**Avis délibéré de la mission régionale d'autorité
environnementale sur le parc photovoltaïque au sol
porté par Total Energies renouvelables
France sur la commune de Trévol (03)**

Avis n° 2026-ARA-AP-2021- N11985

Avis délibéré le 10 mars 2026

Figure 2: Version finale du plan d'implantation (source : EIE 2023)

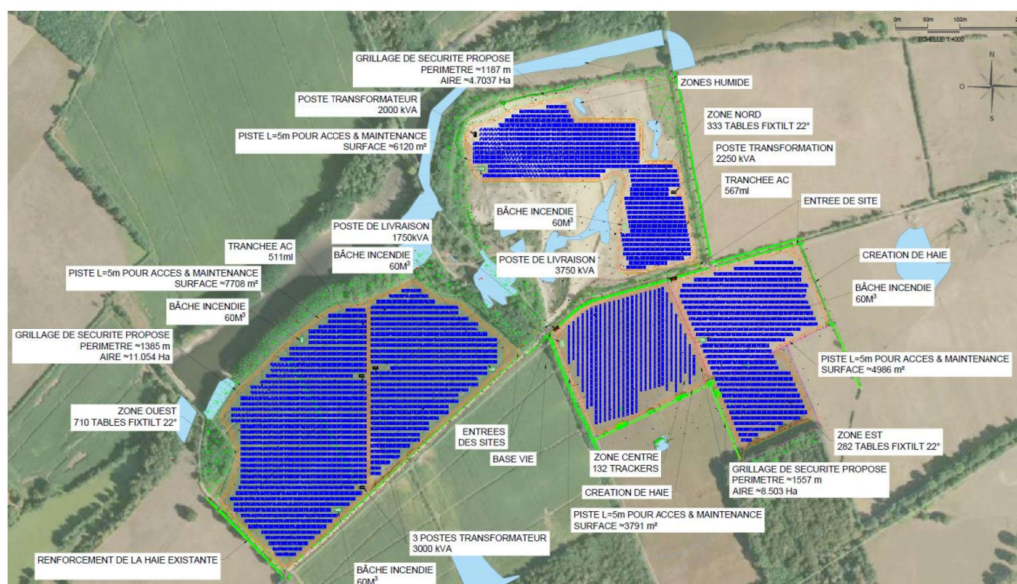
S'agissant du raccordement au réseau électrique national, le dossier précise que « *les modalités de raccordement au réseau public ainsi que le tracé seront établies par ENEDIS après obtention du permis de construire* ». Le tracé prévisionnel prévoit un raccordement au poste HTA d'Yzeure à environ 10 km. La capacité d'accueil restante réservée pour les énergies renouvelables sur ce secteur au titre du S3REnR⁹ est nulle au 31 janvier 2026, sans travaux sur les postes sources. Le dossier n'évoque pas d'autres hypothèses. « *Le raccordement sera enterré et suivra préférentiellement les voies routières existantes* » afin de limiter l'impact sur le sol. Si l'hypothèse du raccordement au poste d'Yzeure était confirmée, sept cours d'eau devront être franchis soit par un « *passage dans le tablier du pont existant* », soit en utilisant des passages déjà busés afin de limiter l'impact sur le lit mineur et nécessitera le dépôt d'un dossier loi sur l'eau. Aussi, le tracé définitif du raccordement électrique en souterrain au réseau électrique national n'est pas décrit précisément et ses incidences environnementales ne font pas l'objet d'une analyse approfondie. Ceci implique, bien que sous maîtrise d'ouvrage différente, des renforcements du réseau qui doivent être inclus dans la présente évaluation environnementale. En effet, le projet ne pouvant être relié au réseau électrique national sans renforcement du poste-source, la construction d'un nouveau poste-source ou l'agrandissement des existants est alors fonctionnellement lié au projet.

L'Autorité environnementale recommande de décrire précisément et d'inclure explicitement dans le périmètre du projet et donc de l'étude d'impact, le raccordement au réseau électrique, fonctionnellement lié au parc photovoltaïque, et les éventuels nécessaires renforcements du réseau électrique national, associés, d'évaluer leurs incidences environnemen-

Figure 4: Visualisation schématique du projet agricole (Source EPA - novembre 2023 p. 48)

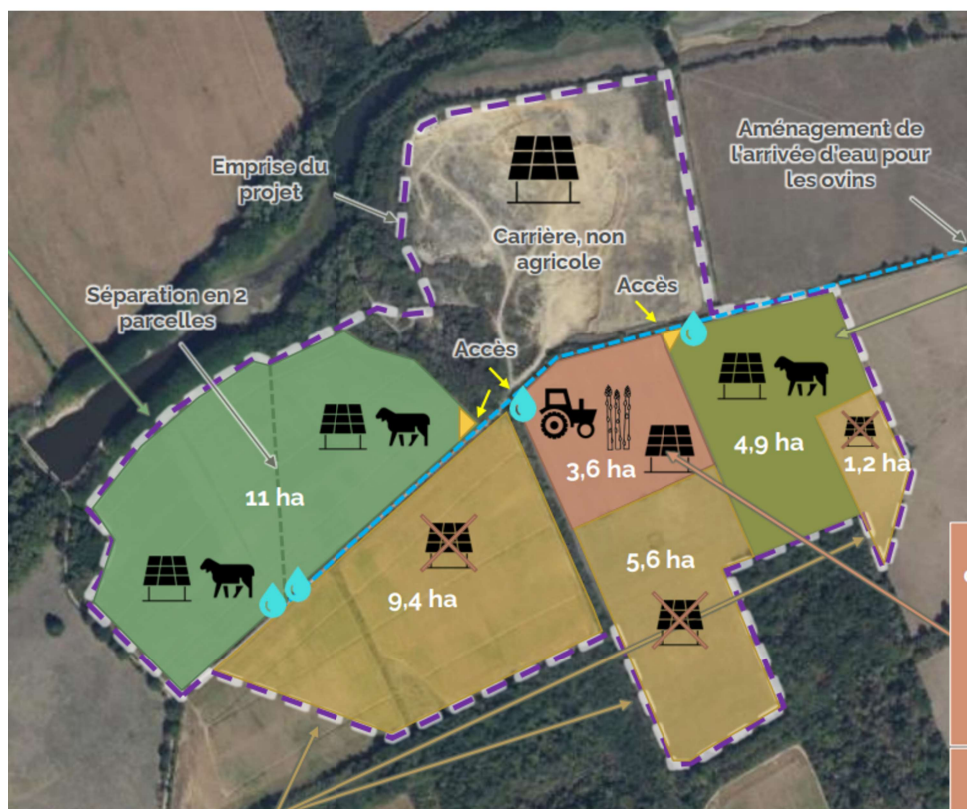
L'EPA présente un aménagement d'arrivée d'eau pour l'abreuvement des ovins (page 48) mais l'étude d'impact ne l'évoque pas hormis dans la fiche de mesure de réduction (MR18) concernant « la production d'agneau sur 11 ha (partie ouest)¹⁷ » (p. 254 de l'étude d'impact). Les besoins en eau nécessaire pour l'irrigation des asperges ne sont pas non plus précisés¹⁸.

L'Autorité environnementale recommande d'actualiser l'étude d'impact avec les travaux d'aménagement des deux arrivées d'eau prévues dans l'EPA pour l'abreuvement des ovins, d'évaluer ses impacts, mais également de démontrer que la ressource en eau sera suffisante pour les productions agricoles (ovins et asperges).

Figure 7: Aire d'inventaire écologique (source : dossier EIE III-1)

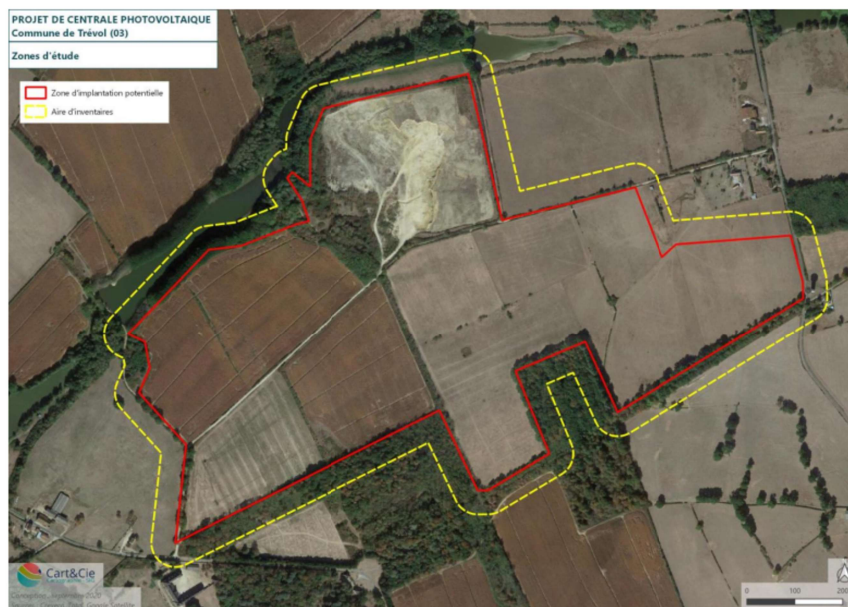
La présence de l'Étang de la Combe au nord est très favorable aux terrains de chasses des espèces en particulier de chiroptères inféodés aux milieux aquatiques tels que le Murin de Daubenton mais aussi de certaines espèces d'oiseaux comme le Héron. L'étang n'a pourtant pas été intégré dans l'aire des inventaires de biodiversité.

L'Autorité environnementale recommande de revoir les inventaires en y incluant l'étang de la Combe et sa ripisylve au nord, celle-ci est comprise dans l'aire éloignée dont l'inventaire se base uniquement sur des données bibliographiques.

Figure 8: Parcelle 11 - partie "Château". A gauche : état actuel (source Google Map données 2026) et à droite le projet (source Second mémoire en réponse)

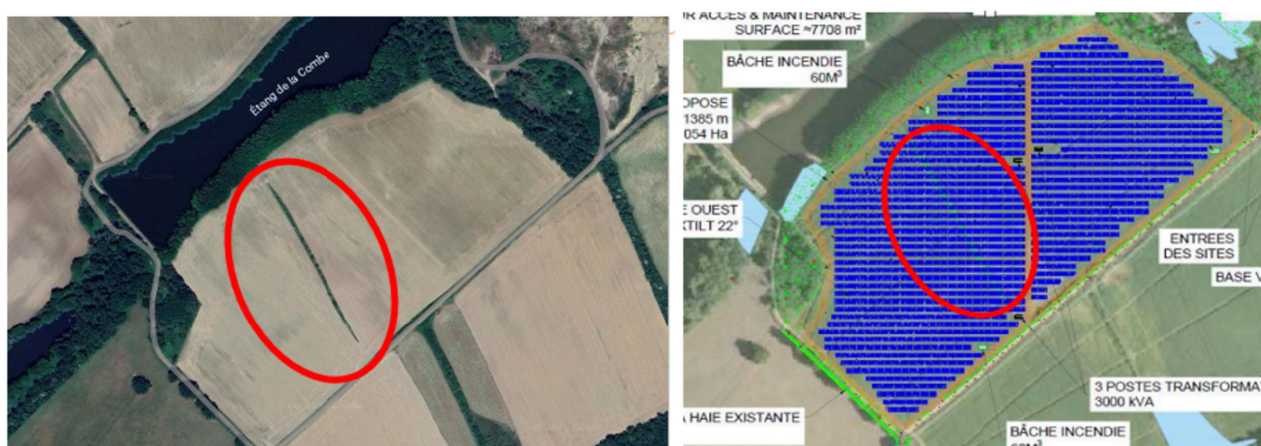
Certaines haies fonctionnelles ne sont pas mentionnées dans le dossier ou sont insuffisamment prises en compte : Une haie traverse la parcelle ouest (11) de l'îlot château. Celle-ci présente des strates herbacées et surtout arbustives la rendant fonctionnelle pour la faune. De nombreux oiseaux protégés (bruant des roseaux, moineau domestique et rouge-gorge familier) y ont été observés ainsi que trois chevreuils.

Le mémoire en réponse du porteur de projet en date du 9 janvier 2026 précise que « La bande enherbée » visible sur la photographie aérienne correspond à une ancienne ligne de jachères. Cette bande n'était d'ailleurs plus en place en 2025 et a été remplacée par des rangées de maïs ». Ce point sera à éclaircir dans le dossier mis à jour.

- de qualifier précisément à quoi correspond « la bande enherbée » (parcelle 11). S'il s'agit bien d'une haie, il conviendra de revoir le calepinage des panneaux de cette parcelle afin de l'éviter ; il serait opportun de connecter cette haie aux haies les plus proches pour respecter la trame verte.

Figure 10: Continuités écologiques locales source : page 77 de l'EIE

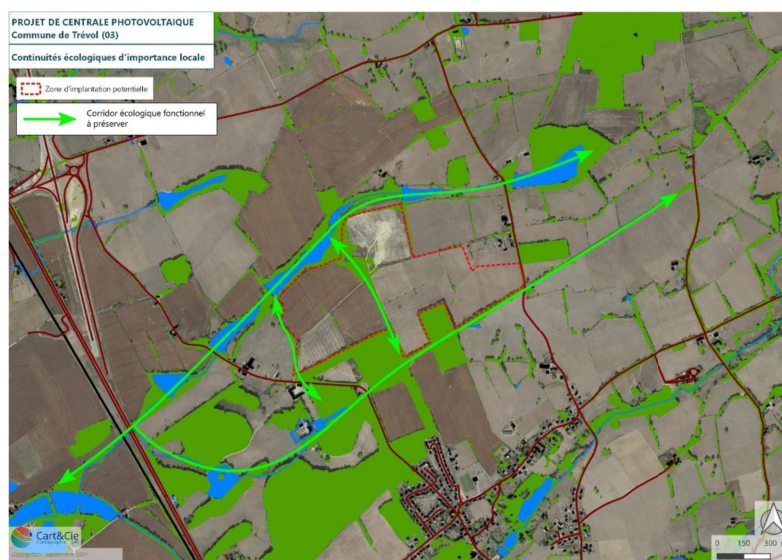
La zone ouest du site d'implantation se situe dans un réservoir de biodiversité à préserver identifié dans le Schéma Régional d'Aménagement de Développement Durable et d'Égalité des Territoires (SRADDET) Auvergne-Rhône-Alpes³¹. Même si la RN7 à l'ouest interrompt le lien du corridor écologique pour la trame verte et bleue (TVB), la Zip entretient également un lien avec la forêt de Muret à environ 8,5 km à l'est. Les corridors écologiques surfaciques et linéaires de la trame verte et bleue pour ces continuités écologiques sont à préserver.

- de ré-évaluer les incidences du projet sur le plan de la continuité écologique et de la fonctionnalité des écosystèmes et de prendre les mesures ERC adéquates;
